伊方発電所
2号炉 廃止措置計画認可申請及び
1号炉 廃止措置計画変更認可申請
の補正について

令和2年6月22日
四国電力株式会社

I. 2号炉廃止措置計画認可申請及び1号炉廃止措置計画変更認可申請の補正の概要（1／2）

性能維持施設の選定フロー

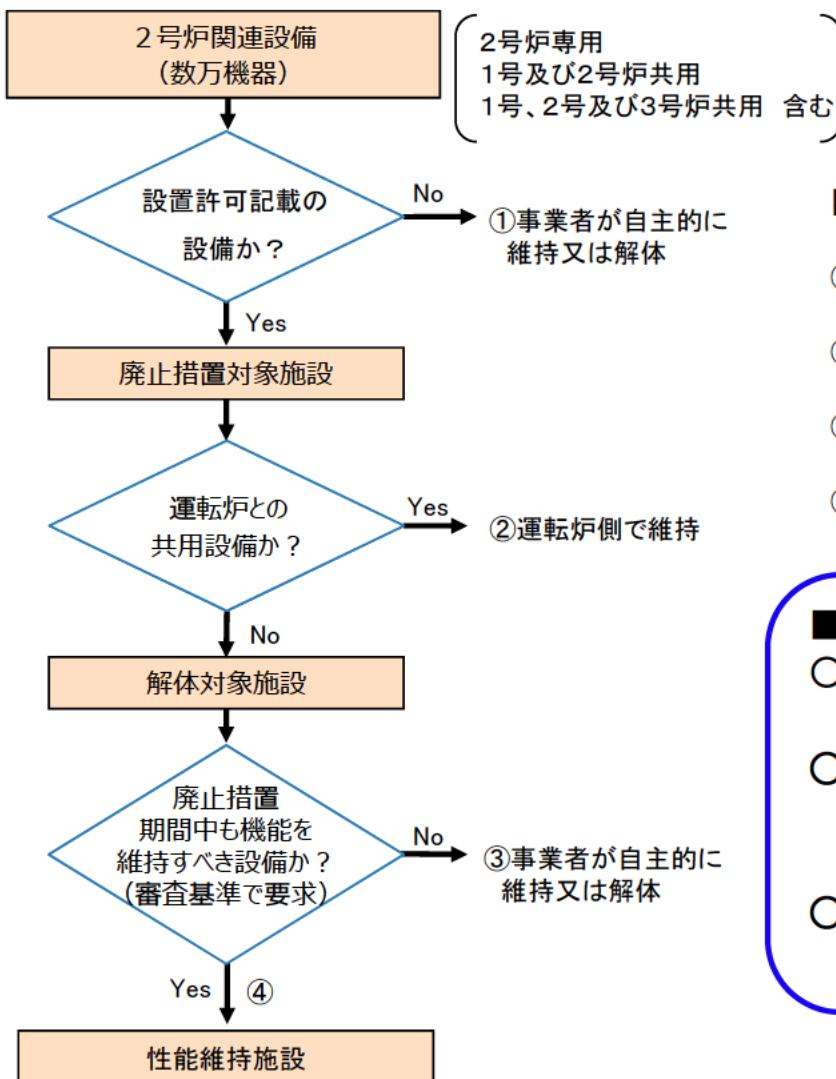
■性能維持施設の考え方

- 実用炉規則は改正されたが、性能維持施設の選定に係る審査基準の要求に変更はない。
- 則ち、性能維持施設は、補正前の廃止措置計画添付書類六に記載の維持管理対象設備の選定と同様の考え方で選定できる。
- したがって、性能維持施設と維持管理対象設備で設備の増減はない。

9. 使用済燃料搬出の考え方について

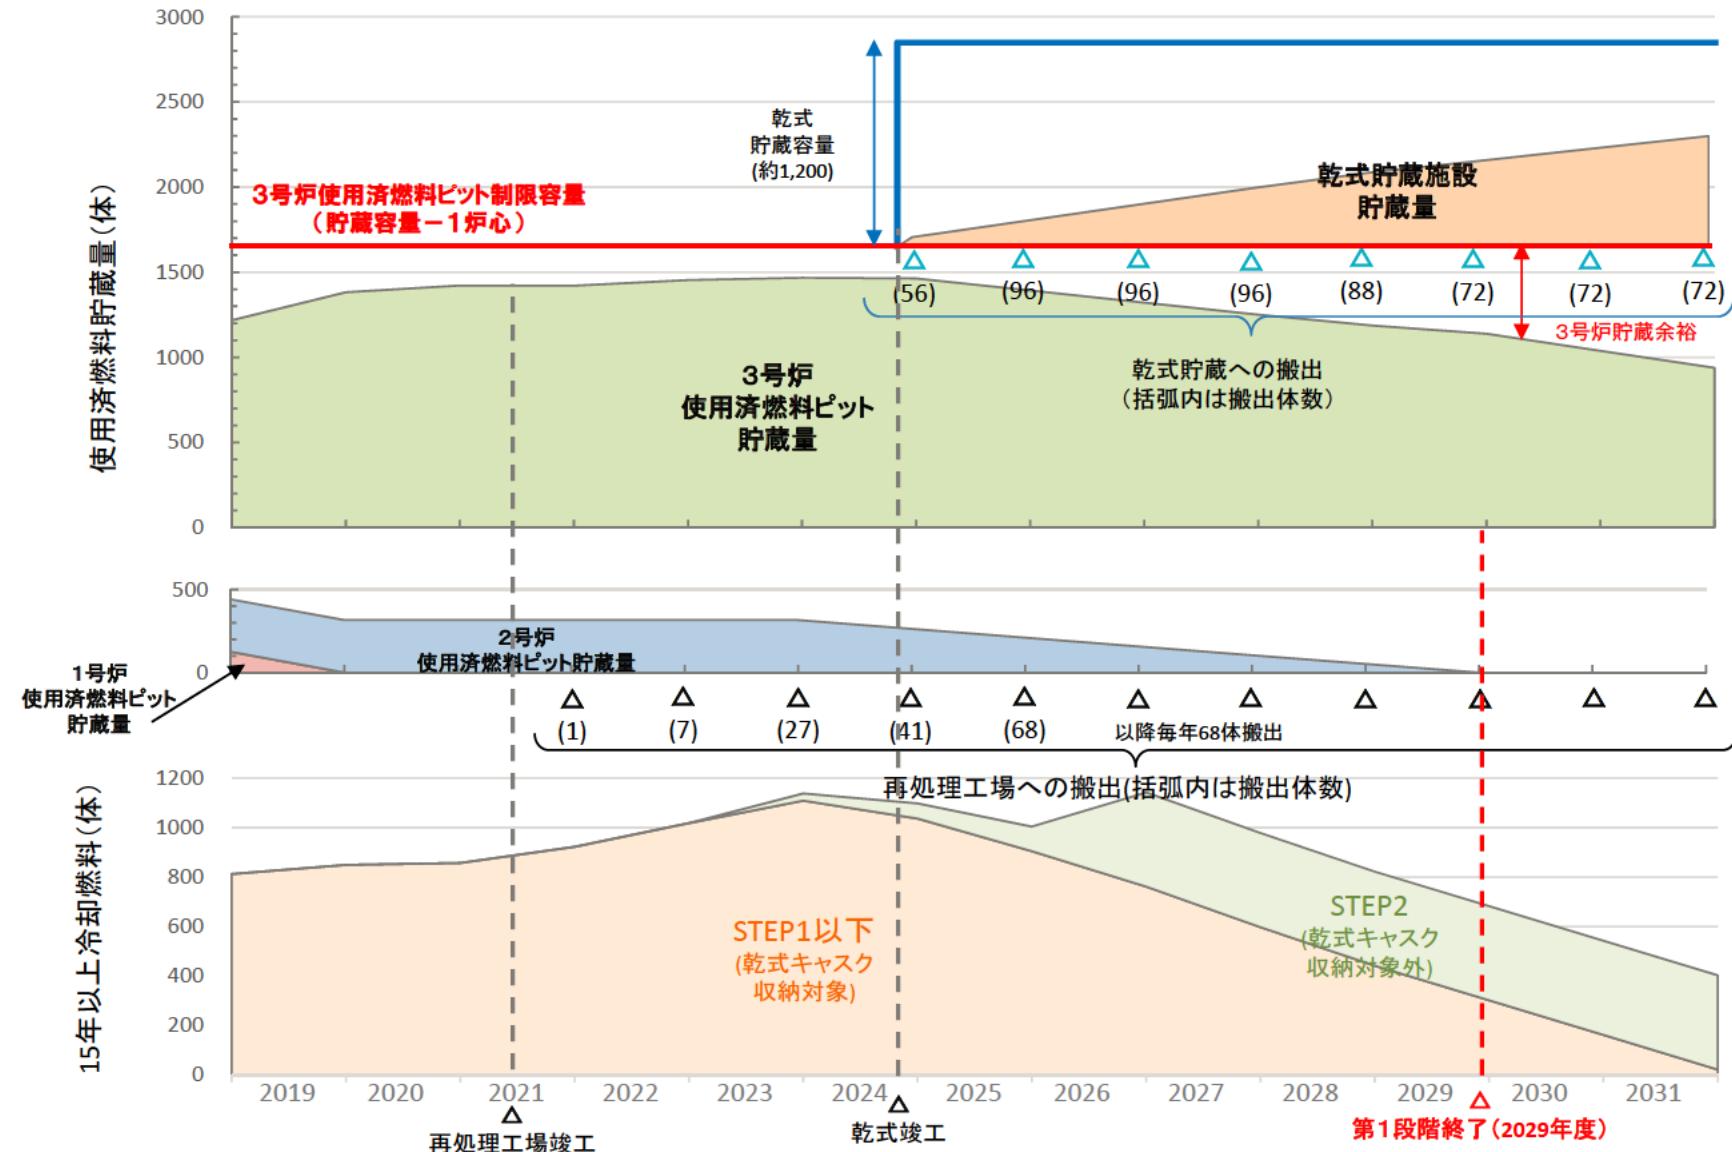
○使用済燃料は再処理事業者に譲り渡すまでの間、リスクの低減(使用済燃料乾式貯蔵施設の活用、輸送回数の最小化)を考慮し、以下のとおり3号炉使用済燃料貯蔵設備及び現在審査中の使用済燃料乾式貯蔵施設(2024年度竣工予定)に搬出する。

- ① 1号炉の使用済燃料貯蔵設備(使用済燃料ピット)に貯蔵している使用済燃料は、全数3号炉の使用済燃料ピットに搬出する。(2019年9月完了)
- ② 2号炉の使用済燃料ピットに貯蔵している使用済燃料のうち、十分に冷却が進んだ収納対象燃料※1は使用済燃料乾式貯蔵施設に、それ以外の燃料は3号炉の使用済燃料ピットに搬出する※2。
(搬出時期:使用済燃料乾式貯蔵施設運用開始後、第1段階終了まで)
- ③ 3号炉の使用済燃料ピットに貯蔵する1号、2号及び3号炉の使用済燃料のうち、十分に冷却が進んだ収納対象燃料※1は、再処理工場への搬出状況等を踏まえながら、計画的に使用済燃料乾式貯蔵施設に搬出する。
